MESTO NITRA

Predkladateľ:	Marek Hattas primátor mesta Nitra
Číslo materiálu:	517/2020
Názov materiálu:	Návrh na zmenu uznesenia Mestského zastupiteľstva v Nitre č. 100/2018-MZ zo dňa 5. 04. 2018 (Správa o evidovaných požiadavkách na zmeny a doplnky č. 2 Územného plánu Centrálnej mestskej zóny v Nitre s návrhom na doplnenie rozsahu požiadaviek, ktoré budú predmetom obstarania územnoplánovacej dokumentácie.)
Spracovateľ:	Ing. arch. Viktor Šabík, AA hlavný architekt mesta Nitra
Napísal:	Ing. arch. Eva Ligačová, odborný referent ÚHA, Ing. arch. Anton Kondrila, referent urbanizmu a architektúry, Mgr. Tibor Nevický, referent GMIS
Prizvať:	
Dátum rokovania MZ:	11. 06. 2020
Dátum vyhotovenia:	21. 05. 2020

Návrh na zmenu uznesenia Mestského zastupiteľstva v Nitre č. 100/2018-MZ zo dňa 5. 04. 2018 (Správa o evidovaných požiadavkách na Zmeny a doplnky č. 2 Územného plánu Centrálnnej mestskej zóny v Nitre s návrhom na doplnenie rozsahu požiadaviek, ktoré budú predmetom obstarania územnoplánovacej dokumentácie)

Požiadavka č. 33

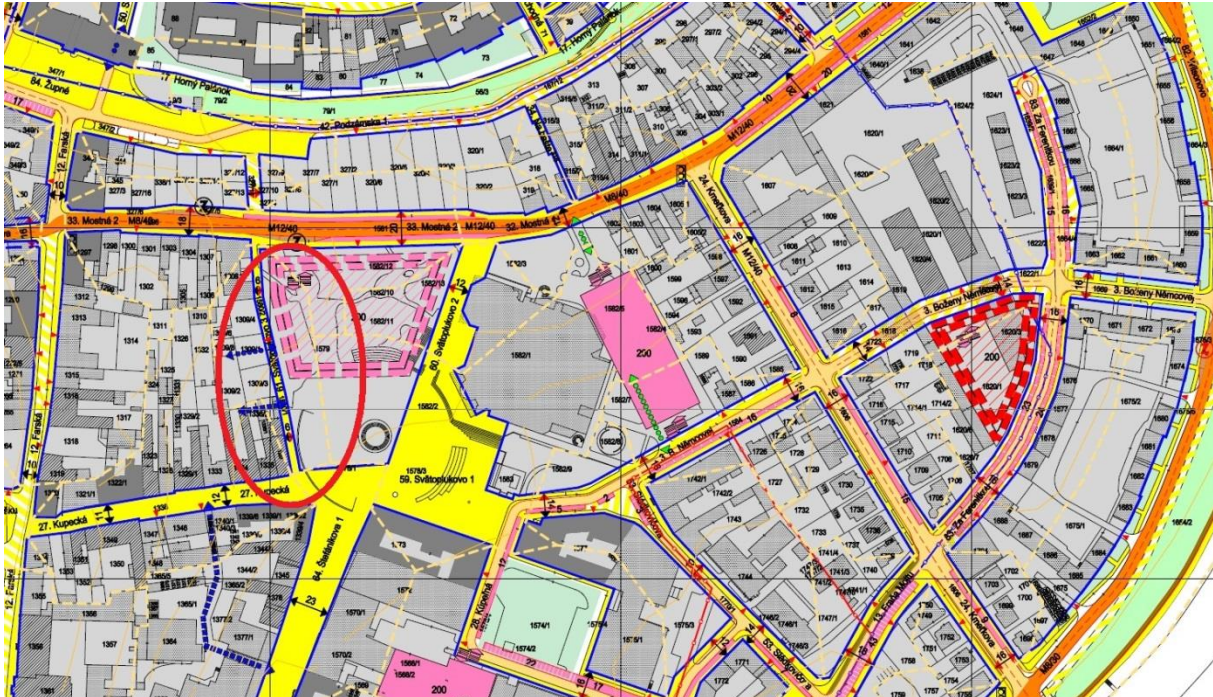
Územným plánom určiť jej minimálnu šírku na 12m.

Ulica a budovy budú presvetlenejšie a vytvorí sa aj verejný priestor s možnosťou budúceho zriadenia letných terás po oboch stranách a dostatočného prechodzieho priestoru medzi nimi.

Požiadavka č. 34

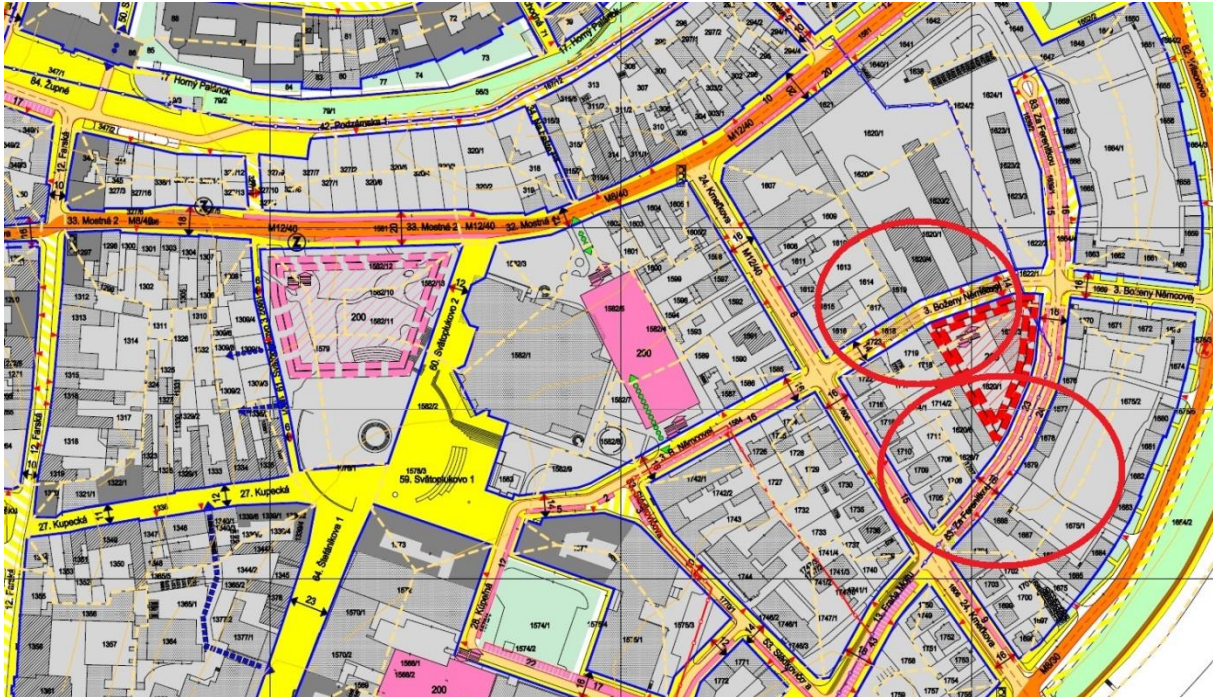
Územným plánom určiť minimálnu šírku ulíc na 16m s chodníkmi vedenými na oboch stranách komunikácie (zelený pás s uličnou alejovou zleňou medzi chodníkom a cestou – kontinuálne pokračovanie vzhľadu ulice B.Nemcovej v časti medzi križovatkou s Kmetkova a križovatkou so Sládkovičova ul.)

Požiadavka č. 35

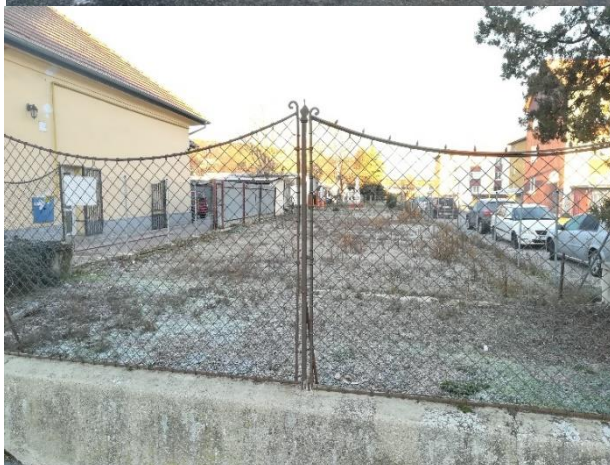
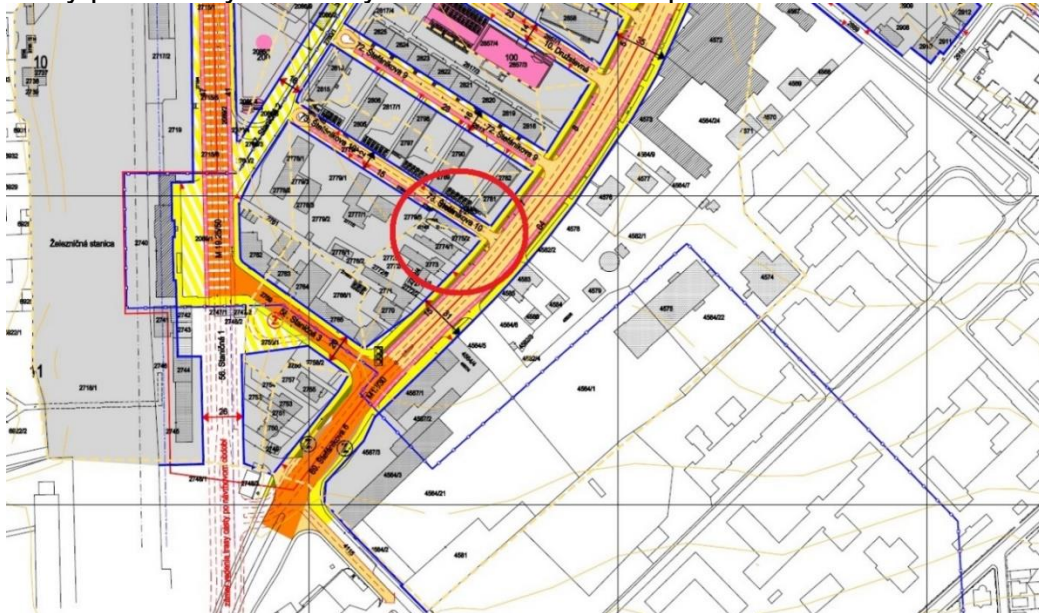
Rožná budova na p.č. 2775/2 bola v posledných rokoch zbúraná a momentálne sa v danom mieste nachádza prázdna parcela. Navrhujem posunúť stavebnú čiaru a určiť územie tak, aby na križovatke nedošlo k zúženiu uličky z pôvodných 15 metrov na 10m, ale aby bola táto šírka zachovaná v jednej línii po celej dĺžke ulice. Daný priestor by mohol byť súčasťou uličného pásu
